SERVICE INFO – INA 0029

Häiritsevää ääntä moniurahiinan kierron alueella

Autonvalmistajat: Opel, Vauxhall

Kuva 1: Alkuperäisosan korvaaminen

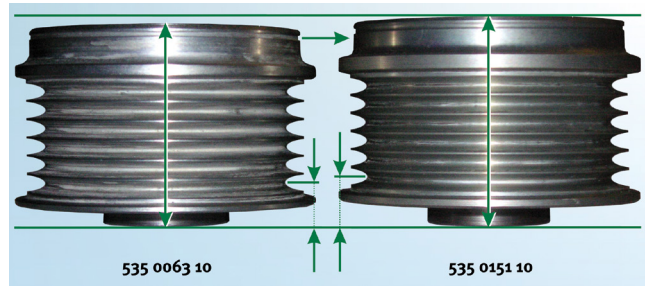
Vioittunut laturin vapaapyörä.

Edellä esitetyissä ajoneuvoissa joissa on DENSO - laturi, tulisi alkuperäinen laturin vapaapyörä korvata muutetulla INA vapaapyörällä (ks. kuva 1). INA tarjoaa laturin vapaapyörää myös ajoneuvoihin joissa on VALEO - laturi.
